**Projet de réparation des piles
du pont Charles-De Gaulle
entre Montréal et Terrebonne**

**Étude d'impact sur
l'environnement – Addenda 2**

Préparé pour :
Ministère des Transports du
Québec
Direction de l'Île-de-Montréal

Préparé par :
Stantec Experts-conseils ltée

**Empiètement des aménagements en milieu humide
et en littoral - rive nord**

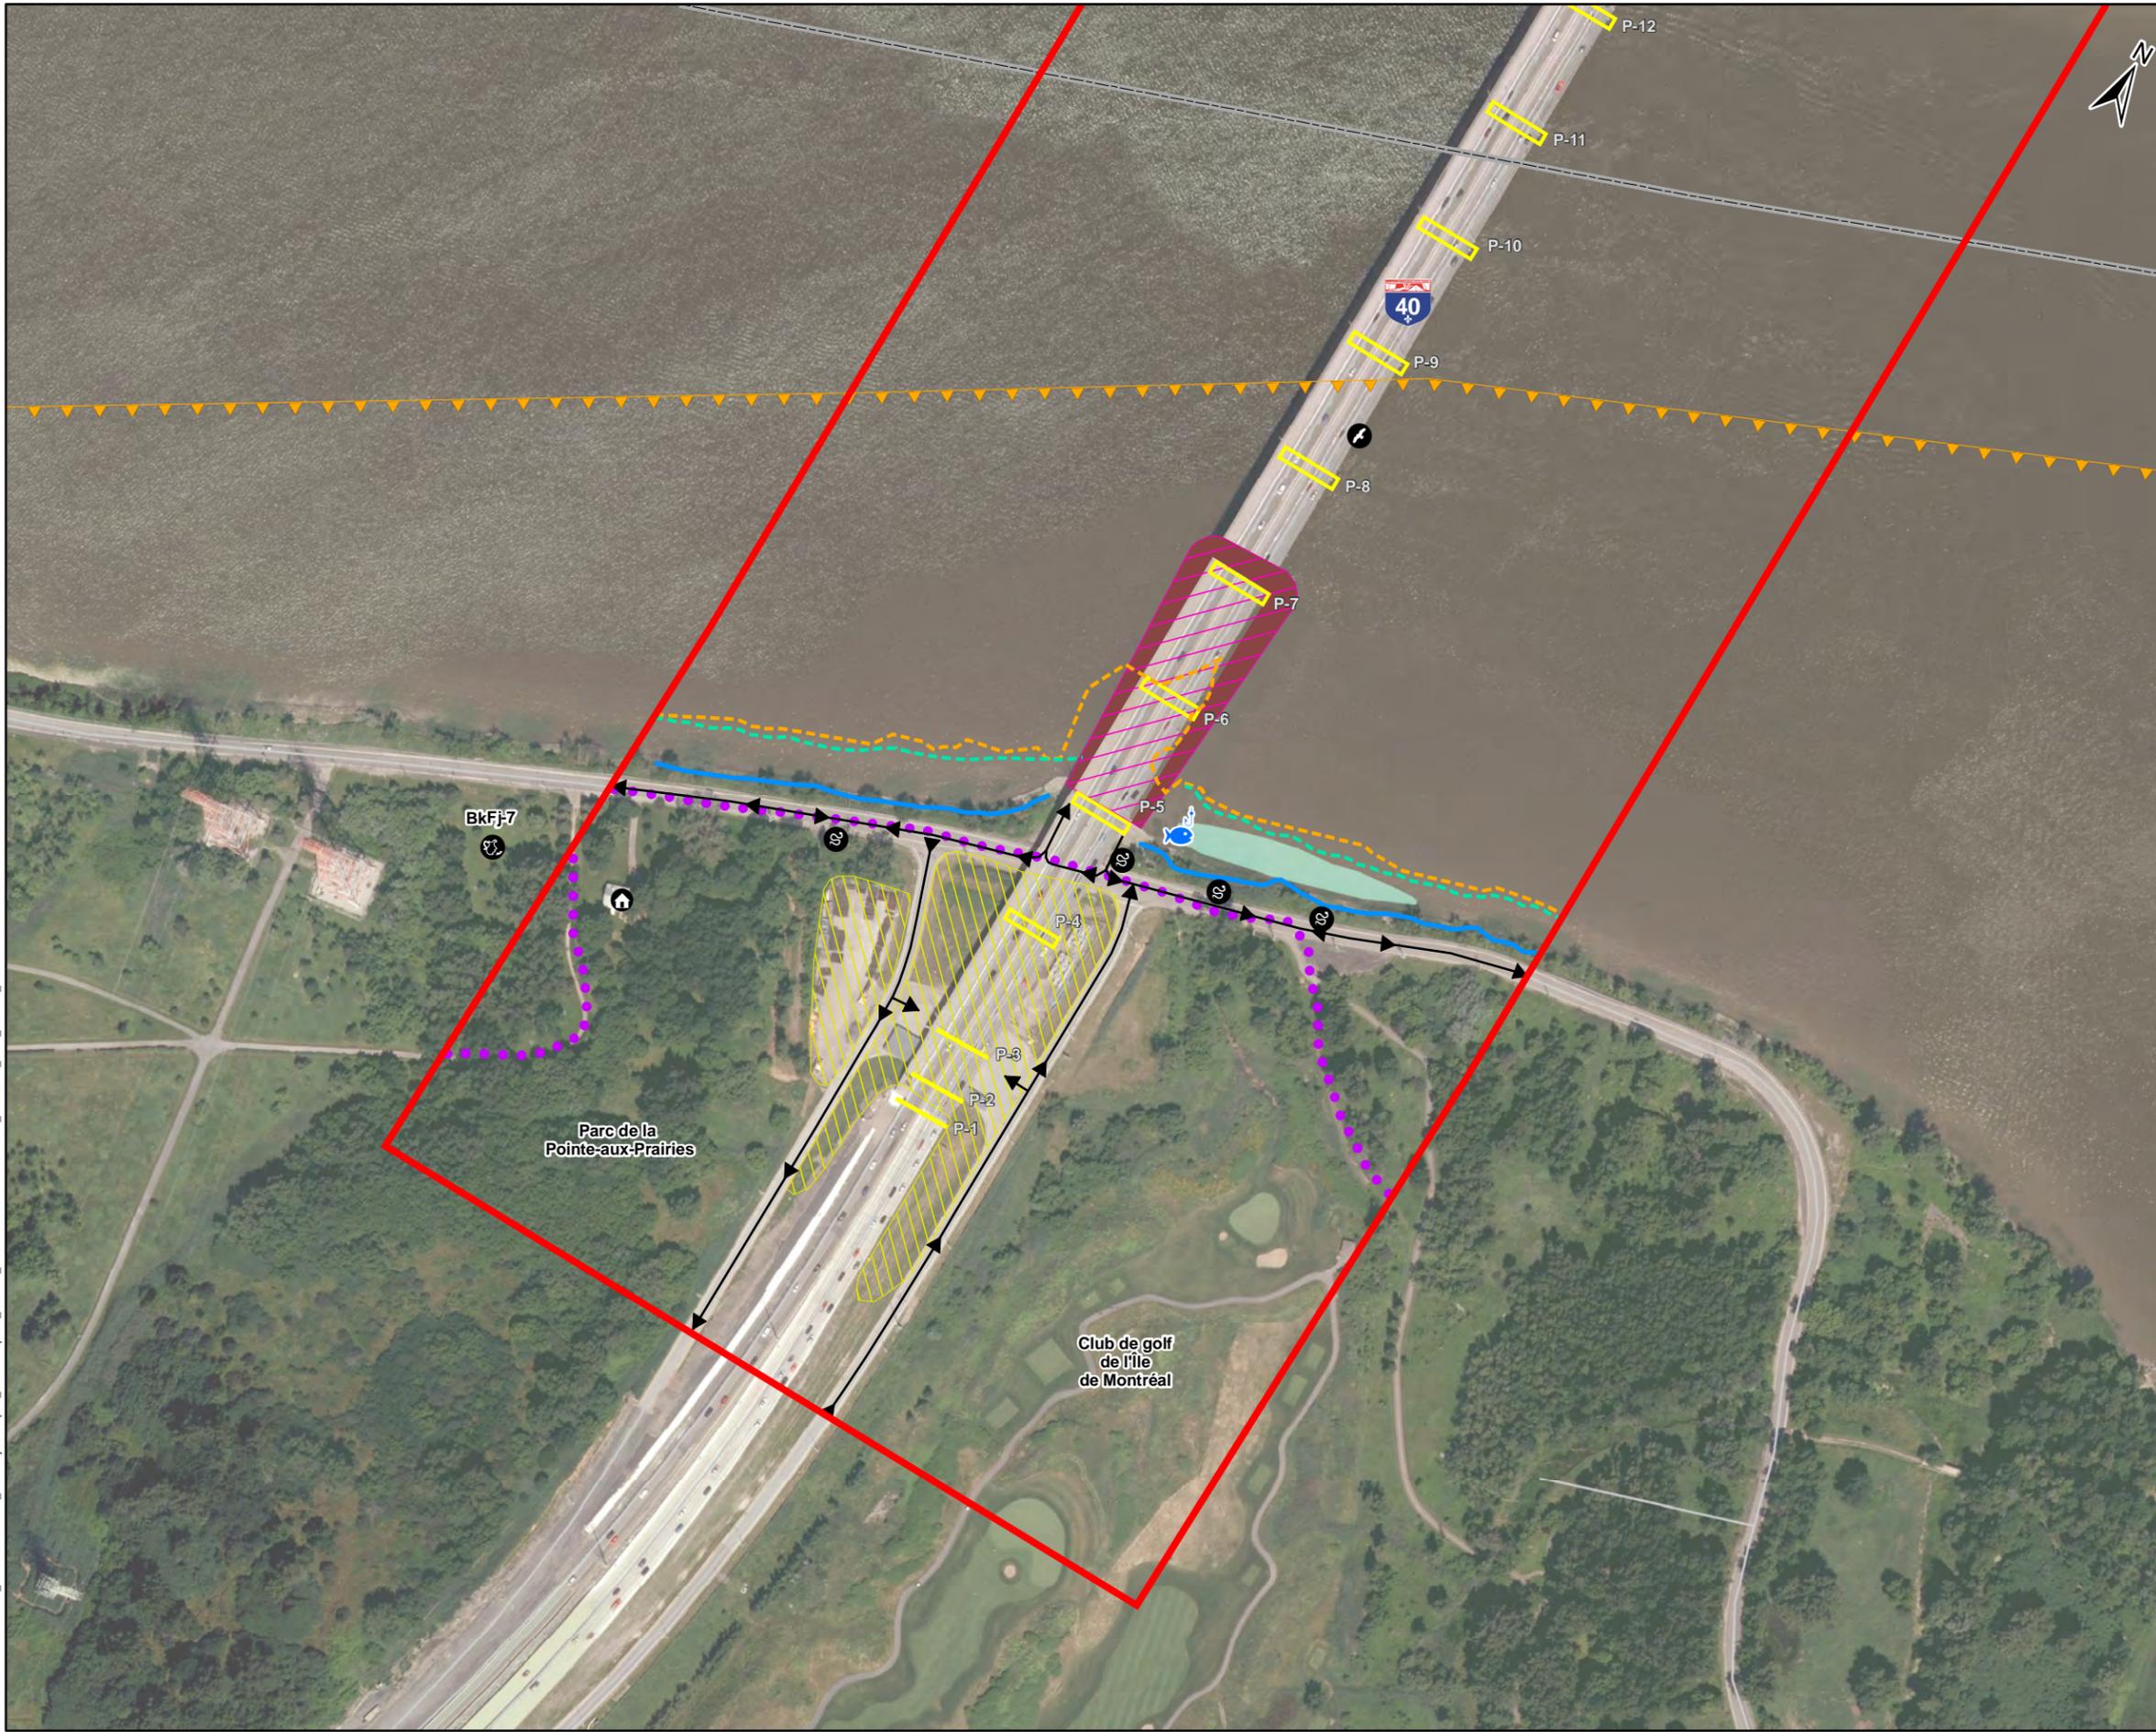
QC-3 En réponse à la question 16, l'initiateur réfère à l'annexe D de l'addenda 1, laquelle présente une carte illustrant l'empiètement des digues par rapport aux caractéristiques de la zone d'étude. L'initiateur devra fournir une carte plus précise pour chacune des rives. Ces cartes devront permettre d'identifier facilement les superficies d'empiètement en milieux humides, en littoral et en zones inondables pour toutes les infrastructures du projet et non seulement les digues (zones de chantier, chemins d'accès, aires d'entreposage, etc.).

QC-5 La gestion des eaux pluviales du côté de Terrebonne devra être mieux expliquée. En effet, en réponse à la question 21, l'initiateur précise les localisations possibles du ou des bassins de sédimentation du côté de Montréal, il devra faire de même pour le ou les bassins prévus du côté de Terrebonne. Il devra aussi localiser le fossé de drainage et la zone végétalisée d'au moins 5 m de largeur par laquelle l'eau pluviale doit passer. L'initiateur devra aussi s'engager à respecter les exigences de rejet de matières en suspension (MES) pour les eaux pompées qui doivent être gérées du côté de Terrebonne.

QC-6 En réponse à la question 26 sur la localisation des piles 1 à 3 et 19 à 21, l'initiateur réfère au plan 04 de l'annexe 1 de l'étude d'impact. L'initiateur devra plutôt représenter ces piles (ou axes) sur une carte et ainsi localiser l'ensemble des piles visées par le projet avec les caractéristiques de la zone d'étude, tel qu'effectué à l'annexe D de l'addenda 1 pour les piles 4 à 18.

Les deux figures présentées à l'annexe B présentent le niveau de détail demandé. Néanmoins, il faut mentionner que les chemins d'accès et les aires d'entreposage qui seront utilisés correspondent respectivement à des voies de circulation existantes (boulevard Gouin, voies d'accès et de sortie de l'autoroute 40 du côté de Montréal et voie de service du côté de Terrebonne) combinées à des espaces dénudés existants sous le tablier du pont. Ainsi, du côté de Terrebonne, l'accès s'effectue par une voie de service et d'entretien qui donne accès directement à une aire dont la surface se compose de matériaux granulaires sous le tablier du pont et qui sert d'aire d'entreposage. De cette aire d'entreposage, l'accès à la digue sera direct.

Du côté de Terrebonne, les bassins de sédimentation seront situés soit sur des barges ou soit dans la zone d'entreposage présentée à la figure de l'annexe B montrant la rive nord. Les eaux

résultant du passage dans les bassins seront ensuite pompées, d'un côté ou de l'autre du pont selon la localisation des bassins, et dirigées à au moins 5 m de la ligne des hautes eaux naturelles présentée sur la figure susmentionnée. Notons que l'ensemble des secteurs situés de part et d'autre du pont sur cette rive est végétalisé.

Les piles manquantes sont en fait des axes intégrés dans les culées du pont. Les figures présentées à l'annexe B montrent la position de ces piles/axes.
